La Chorrera, 19 de diciembre de 2023  
DRPO-DIREC-SEIA-NE-1323-2023

En seguimiento al proceso de evaluación del ESTUDIO DE IMPACTO AMBIENTAL CATEGORIA I, PROYECTO: "VILLAS DE ENSUEÑO", ubicado en el sector de Río Congo (Loma Alta), corregimiento de El Arado, distrito de La Chorrera, provincia de Panamá Oeste, ingresado para su evaluación a la Sección de Evaluación de Impacto Ambiental del Ministerio de Ambiente de Panamá Oeste, deseamos expresarle que luego de evaluar el Estudio de Impacto Ambiental, tenemos a bien solicitarle lo siguiente:

Desarrollo de respuestas según nota Motivada #**DRPO-DIREC-SEIA-NE-1323-2023** mediante la cual el Ministerio del Ambiente solicita aclaraciones de contenidos del **ESTUDIO DE IMPACTO AMBIENTAL CATEGORÍA I**, Proyecto **"VILLAS DE ENSUEÑO"**,

Coordenadas del proyecto: Villas de ensueño

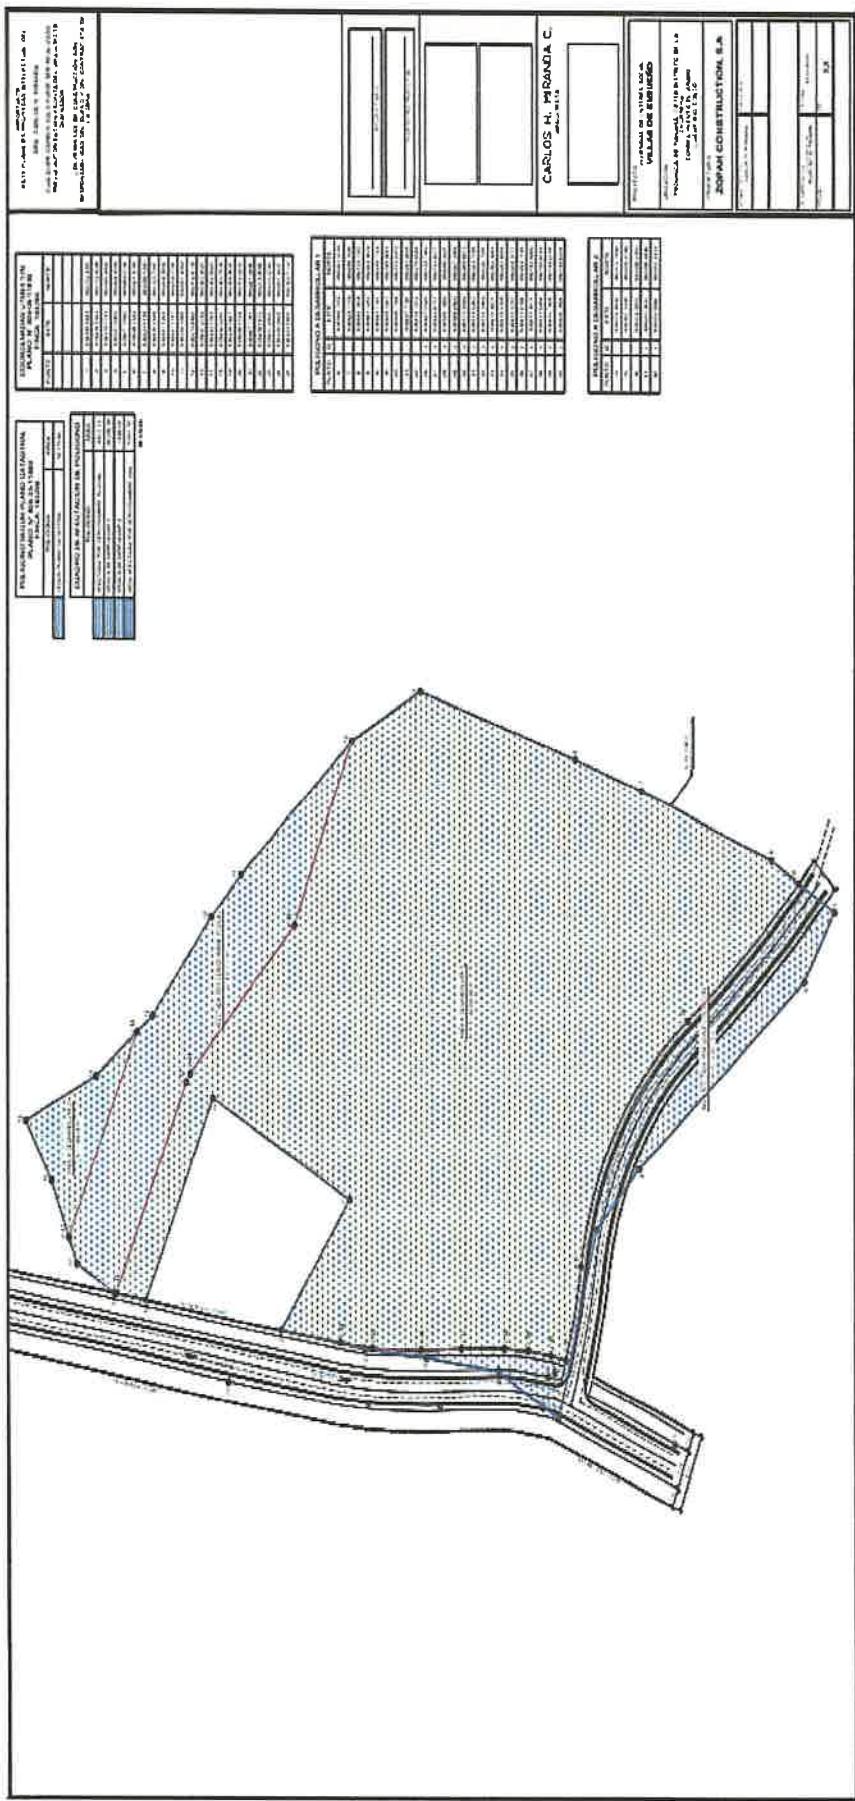
1.1. De acuerdo al grupo de coordenadas aportadas (UTM-Datum WGS-84) en el EsIA, y verificadas por la Dirección de Información Ambiental (DIAM) del Ministerio de Ambiente, se señala que con los datos proporcionados se genera un polígono con una superficie de 6 ha + 1,038.54 m<sup>2</sup>, información que difiere sustancialmente con la superficie de la finca y de desarrollo del proyecto, por lo que deberá:

- Suministrar el grupo de coordenadas congruente con el polígono a desarrollar de manera impresa y digital (*excell-digital*), así como el correspondiente mapa a escala que permita su visualización.

Respuesta 1.1: Ver solicitud de coordenadas actualizadas. Puede ser que los datos previamente entregados, tenían datos mixtos que eran parte de nuestros planos de trabajo, y que contenían parte del terreno encontrado (terreno en uso por parte del promotor y que no son parte de este proceso y que aún no han sido solicitados a la nación) ver bosquejo.

PLANO TOPOGRÁFICO VERIFICADO.

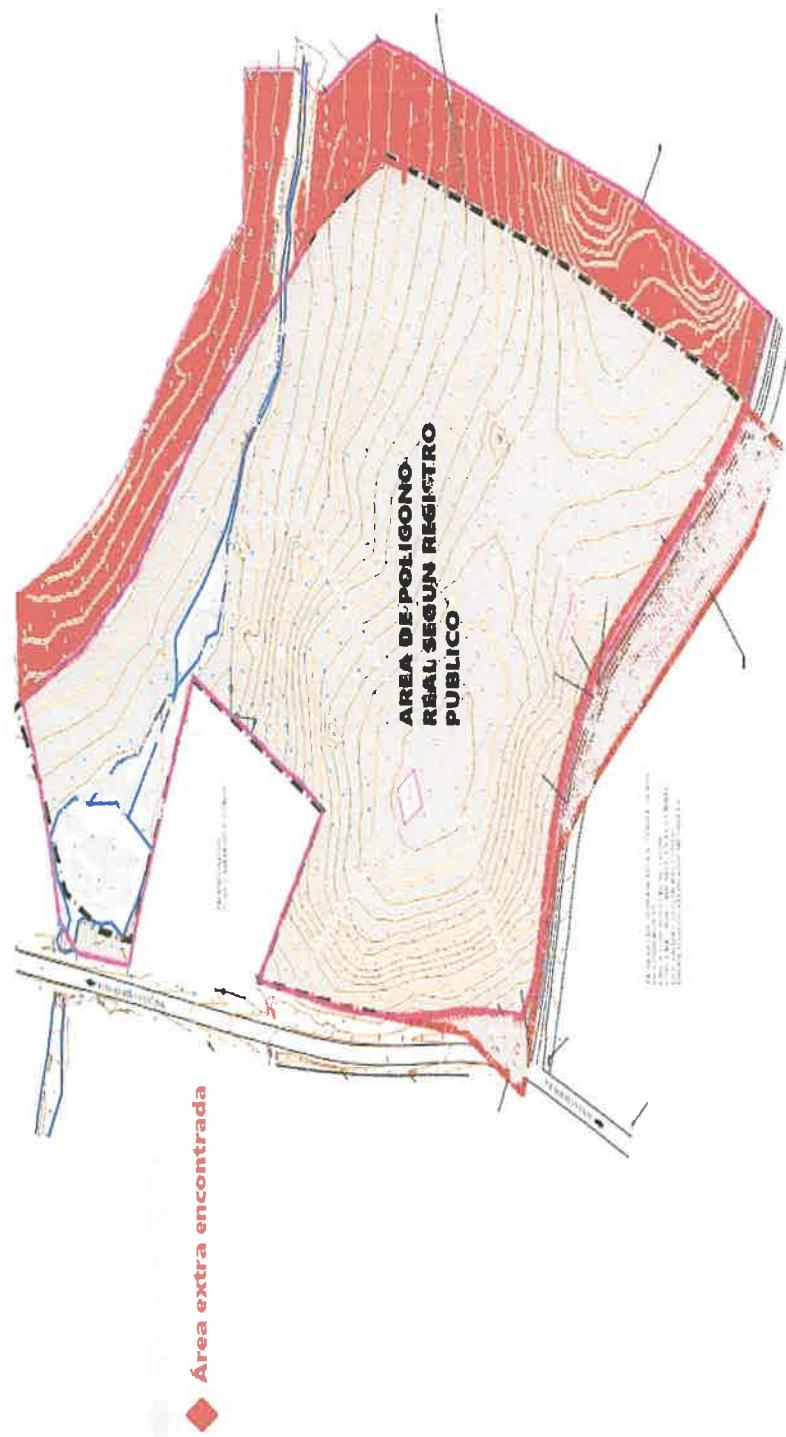
1.3. Continuando con el sub-punto **4.3.2. Etapa de construcción/ejecución**, cuadro 4.5, desglose de áreas, describe que el área total de la finca es **58,719.30 m<sup>2</sup>** y el área a desarrollar es de **54,719.30 m<sup>2</sup> (89.65%)**, mientras que en los planos aportados, el de anteproyecto en su desglose, indica en los datos de finca una superficie total de “**5 ha + 871.93 m<sup>2</sup>**”, e igual información de área total de la finca; así como de desarrollo, para una mejor compresión de lo identificado se hace el siguiente cuadro:

En base a lo anterior descrito, se observa discrepancias en algunas superficies detalladas por lo que debe:

- A: Aclarar e indicar cuales son las superficies reales a utilizar para el desarrollo del proyecto, principalmente en base al plano de modificación de anteproyecto presentado como anexo y final del proyecto.
- B: Aclarar en caso de existir y aportar documentación sustentatoria de ser el caso, si la finca propuesta para el desarrollo del referido y futuro proyecto ha sufrido algún cambio en cuanto a disminución de su superficie, tomando como base el área total de finca plasmado en el EsIA y plano de anteproyecto (58,719.30m<sup>2</sup>), aportado, mismo que contrasta con los señalado en la Certificación de Propiedad del Registro Público de Panamá.

**Se ha hecho una revisión general y exhaustiva y se han confeccionado un nuevo plano que agrupa las zonas de desarrollo para el polígono establecido. Así, como se observa en el cuadro tenemos 4 polígonos. (ver plano TOPOGRÁFICO VERIFICADO)**

**Respuesta:** se presenta el plano de topografía levantado en campo, donde se detalla el polígono según ANATI (“**AREA DE POLÍGONO**”) y el Polígono en uso (mismo que se detalla como “**AREA ENCONTRADA**”)

Figura 7.1: Datos de Campo. Fuente: Estudio de Impacto Ambiental.

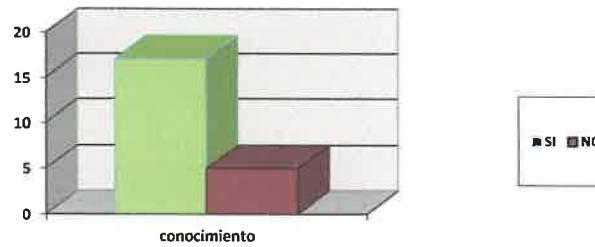
2. En el punto **7.3. Percepción local sobre la actividad, obra o proyecto, a través del Plan de Participación ciudadana**, resultados según preguntas de las encuestas llenadas, se observan en la pregunta 1, 2, 3, 4, opiniones resultantes por tabular y/o describir en base a la totalidad de entrevistas (22 encuestas), en consecuencia, se aclare lo siguiente:

- Para la pregunta N° 1, porque los resultados totalizan 25 opiniones, cifra que varía con respecto a la totalidad de entrevistas realizadas.

En primera instancia por el hecho de haber hecho varias visitas al sitio, ya que la gente es población trabajadora, se trataba de coincidir con su presencia en casa. Hubo conversación con tres señoras en el cementerio, lo que pudo haber dado la idea de 25 encuestas, pero se levantaron 22 como en efecto se señala.

En efecto, ha habido un error de tabulación referente al universo de encuestados. Se detallan los datos por pregunta en los cuadros siguientes.

Figura 7.2: Datos de Campo. Fuente: Estudio de Impacto Ambiental.

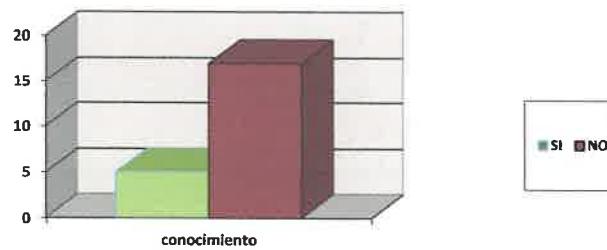
- Para la pregunta N° 2, 3, 4, indicar porque todas las opiniones tabuladas, son solo de 15 personas, aclarar dicho punto.

Producto de varias visitas al sitio, se tabulaban los datos por tiempos, lo que apunta que la última revisión no fue actualizada.

17 dicen que **no**; 5 dicen que **si**.
